## REPONSES A L'AVIS DE L'AUTORITE ENVIRONNEMENTALE

# SITE EOLIEN DE LAMBALLE II

CÔTES D'ARMOR (22)

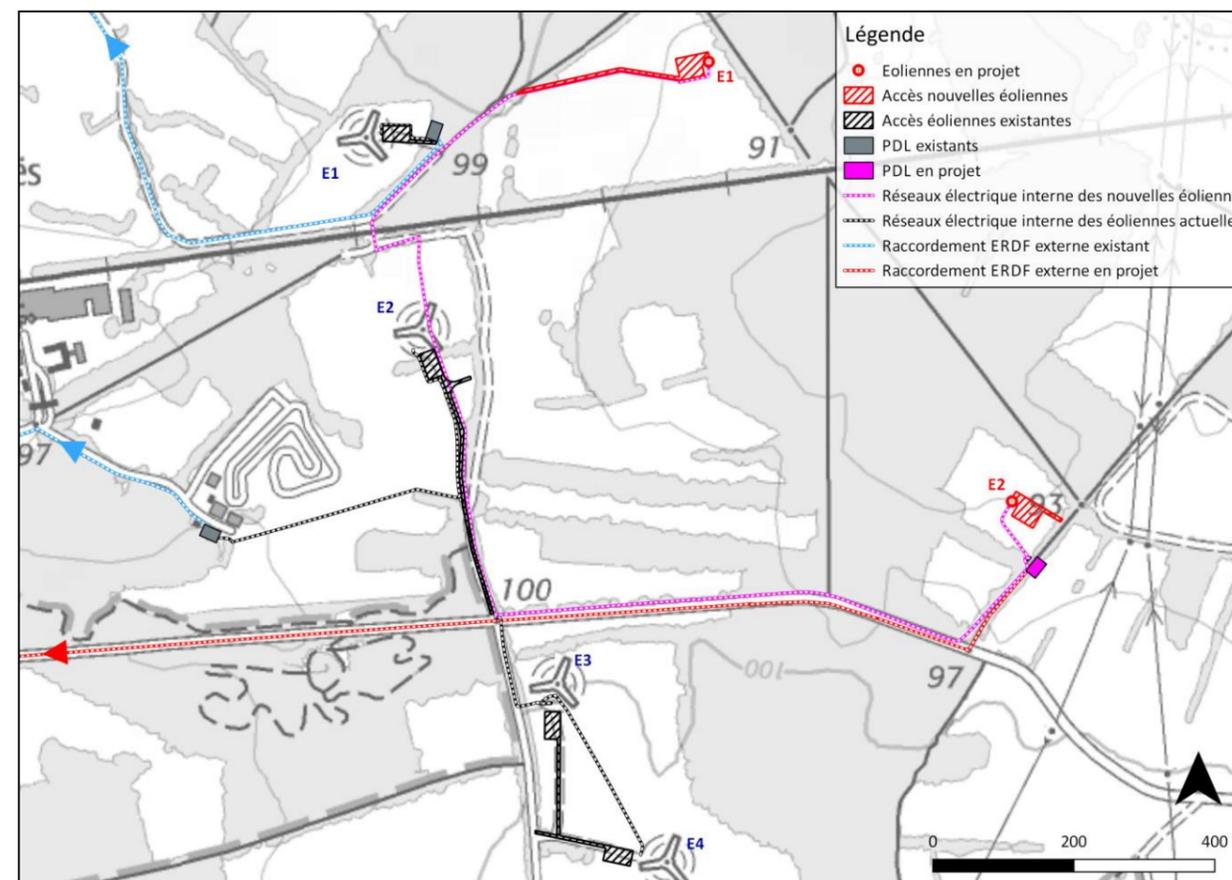
L'AE indique que « L'abondance de la végétation et l'implantation choisie contribuent à la rareté des visibilitées ou co-visibilité pour le patrimoine historique mais l'ensemble des machines pourra être perçu comme peu cohérent ».

Les photomontages montrent que les éoliennes forment un seul et même parc éolien (voir page 4-98, 4-99, 4-104). Si un manque de cohérence existait, il serait peu présent du fait de l'abondance des masques boisés qui ne permettent pas d'avoir une vue fréquente sur l'ensemble des éoliennes comme le souligne l'Autorité Environnementale dans son avis.

Figure 2 : Extrait du dossier ICPE-PIECE 4-SECTION II-page3-16

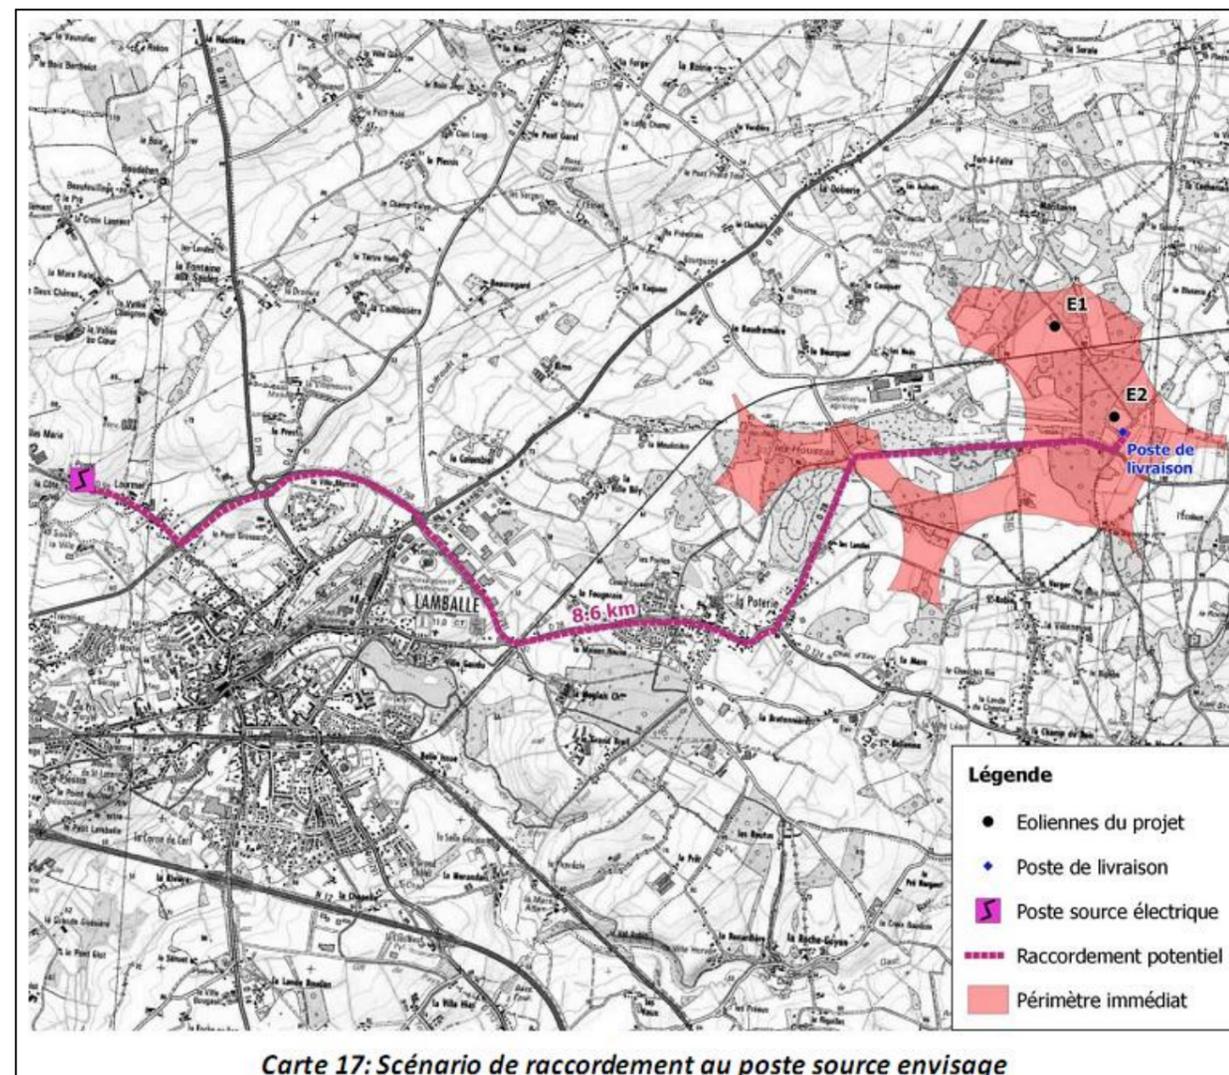
« L'AE recommande de compléter l'évaluation environnementale du projet en insérant dans le dossier une carte d'ensemble du projet d'extension et en spécifiant les effets potentiels du raccordement électrique au réseau public de distribution ».

Comme indiqué par l'AE et dans le dossier ICPE, le tracé du raccordement électrique n'est pas encore connu.

Le poste de livraison sera raccordé soit par piquage sur une ligne 20 000 volts existante, soit relié au poste électrique de Lamballe via un câble enterré. Cette tâche sera réalisée par ERDF et financée par IEL Exploitation 40. Ce tracé sera connu précisément suite à l'obtention de la proposition technique et financière fournie par ERDF qui peut être demandée seulement après l'autorisation du parc éolien. Néanmoins, vous trouverez ci-après le tracé possible du raccordement.

Néanmoins, au vu des données dont nous disposons, il apparaît que le fuseau de raccordement électrique serait réalisé dans l'acotement de la voirie existante minimisant ainsi les impacts sur la faune et la flore.

Figure 5 : Extrait du dossier ICPE-PIECE 4-SECTION VII-page-9

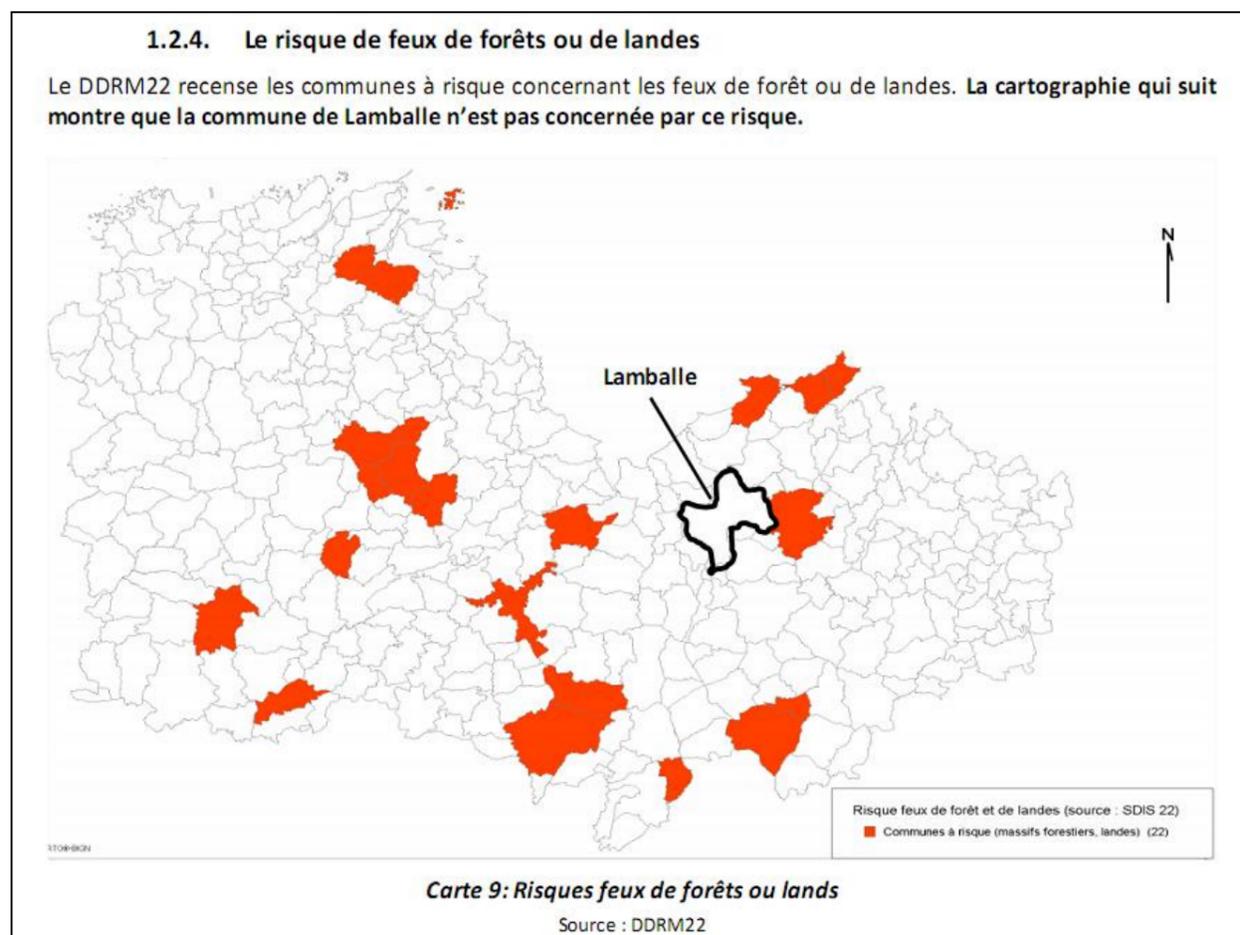
« L'AE recommande d'évaluer le risque d'incendie et les moyens locaux de la maîtrise d'un tel évènement, et de mieux justifier la suffisance des mesures de compensation à la perte de l'usage agricole ».

Il ressort de l'étude d'impact que le risque d'incendie a été recensé.

Carte 2 : Représentation de l'axe de l'éolienne et de l'axe de la ligne HT

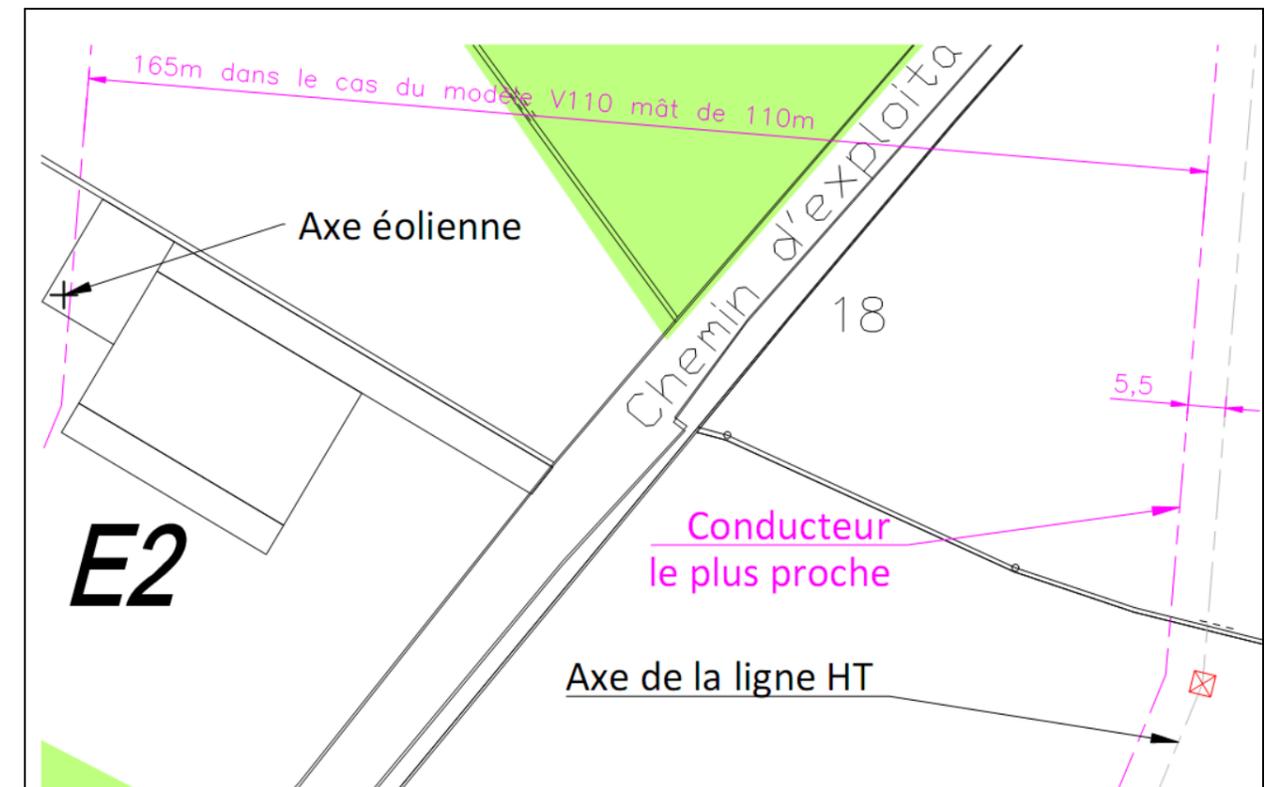
« L'AE recommande de démontrer que le positionnement final du projet ne détermine pas une hausse significative du niveau de risque par l'endommagement des lignes électriques du fait du projet ».

RTE confirme que la hauteur hors tout de l'éolienne + 5.50 mètres sera suffisante pour l'implantation de l'éolienne par rapport à l'axe de la ligne.

- L'axe de l'éolienne
- l'axe de la ligne électrique
- Un trait parallèle 165 mètre de l'axe de la ligne électrique

Ainsi l'éolienne respecte bien les préconisations de RTE.

Figure 8 : Extrait du dossier ICPE-PIECE 4-SECTION III-page5-90

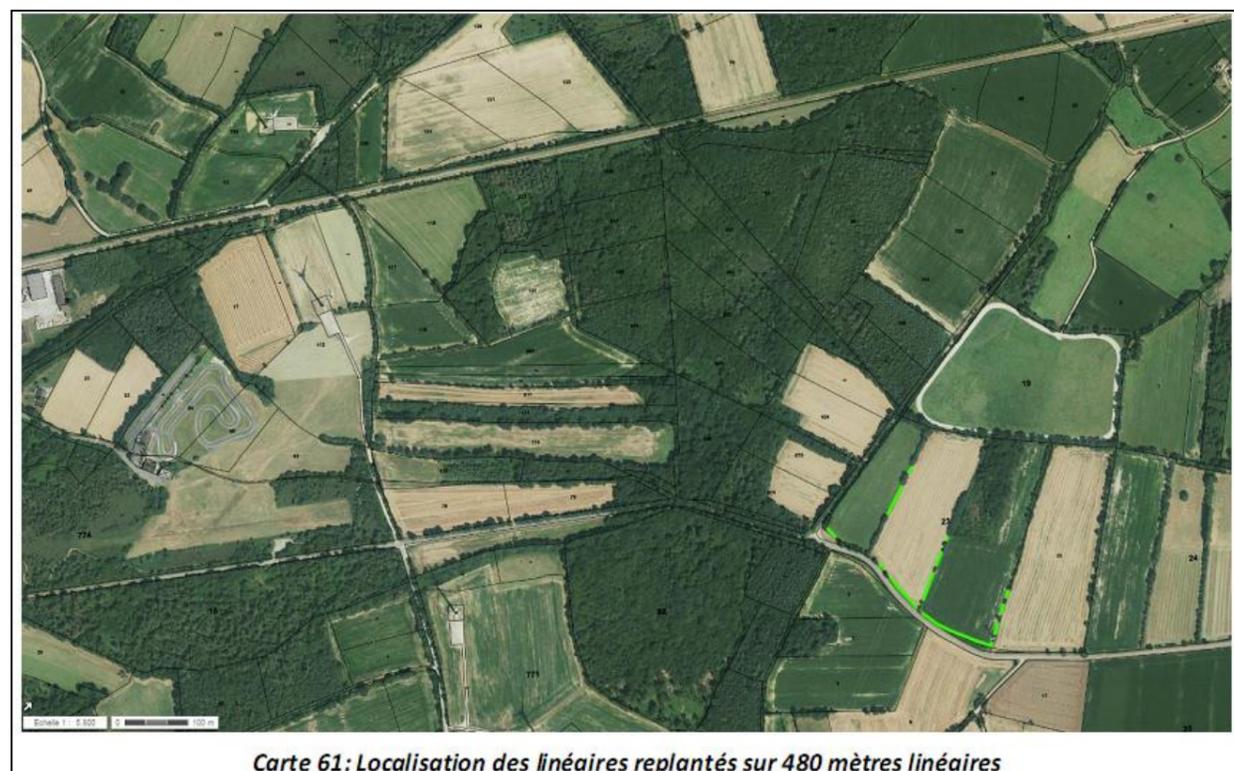
« L'AE recommande de localiser ces plantations et de considérer leurs effets sur les corridors écologiques de la zone concernée ».

Ces plantations ont été localisées.
